新竹縣政府建築法規討論暨建造執照審查及抽 查基準檢討會議紀錄

一、時間：114年8月14日(星期四)，下午14時00分

圖 1

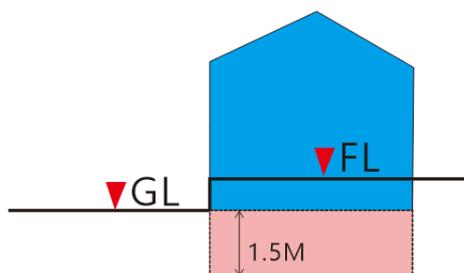
議題一：建築技術規則第154條第4款規定：「建築工程挖土深度在一·五公尺以上者，除地質良好，不致發生崩塌或其周圍狀況無安全之慮者外，應有適當之擋土設備，...」，其「挖土深度1.5公尺」認定，提請討論。

情況1.當FL高於GL,以GL認定開挖始點

決議：除依建築技術規則建築設計施工編第1條第8款認定外，圖1及圖2原則同意，惟有關周邊擋土支撐部分，仍須妥為合理設計，倘有安全疑慮等情形，本科自得要求於開工前送外審，以策安全。

圖 2

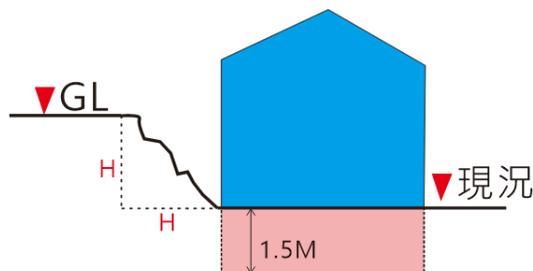
情況2.當現況高程低於GL,且開挖處退縮距離大於高差H時,以現況高程認定開挖始點

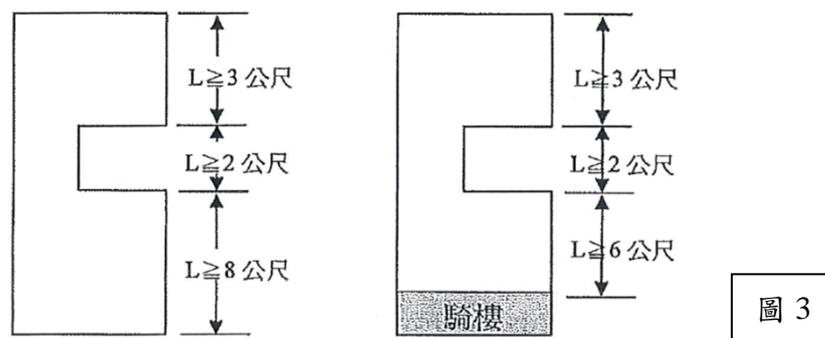
議題三：恢復建築物之天井【前八後三】規定，提請討論。

【前八後三】規定(圖 3)：建築物自正面起算，前側深度在 8 公尺以上(有騎樓者，自騎樓內面起算 6 公尺以上)且後側深度在 3 公尺以上者，始得在建築物中央留設天井。天井設置請依內政部國土署相關解釋函規定辦理。

決議：為防杜(獨棟住宅及連棟式集合住宅)天井設計於執照核發時，再生二次施工之疑慮，於本會議紀錄發布日起，恢復採行前八後三之規定，並請審查人員審查過程加強注意及確認；倘仍有疑慮者，一律提送建造執照預審委員會審議，依審議結果辦理。

圖 4

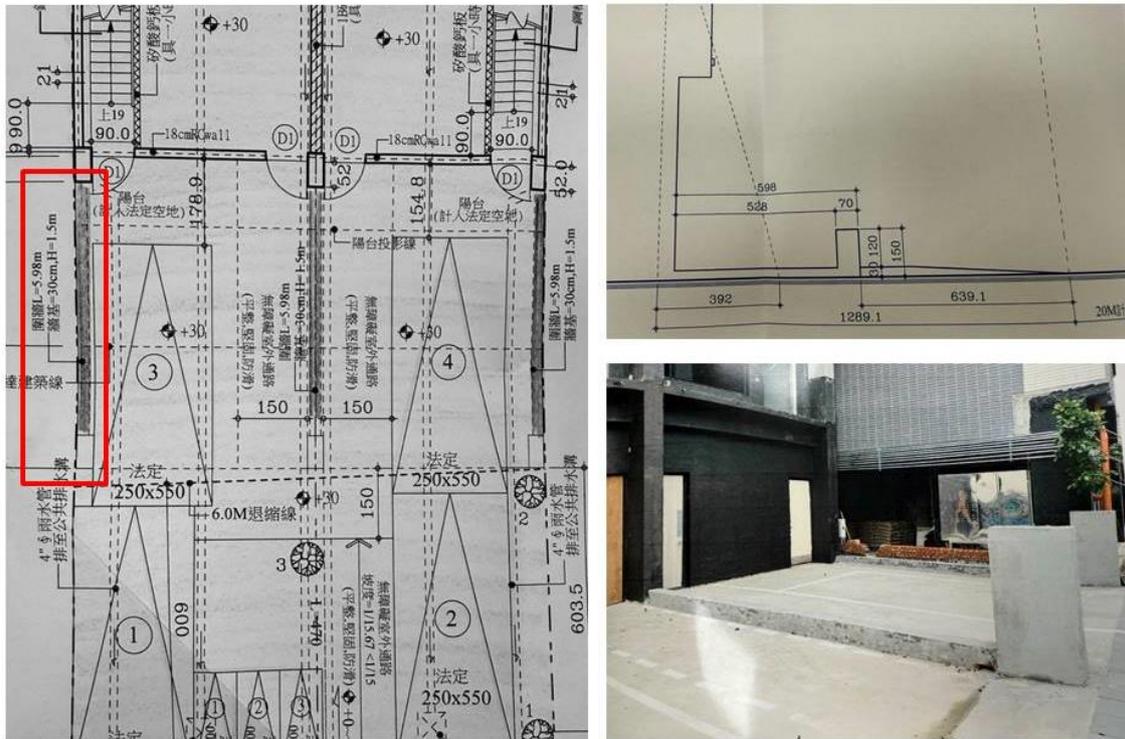
議題一：本案例於建築基地上配置圍牆(如圖 4)，疑似後續為二工，提請討論。

決議：後續審查及抽複查標準：圍牆設置其結構柱尺寸應合理，不得與建築物結構柱相同，避免二次施工疑慮；且圍牆應設置牆面或欄杆等圍塑。下(圖 4)納入錯誤態樣。
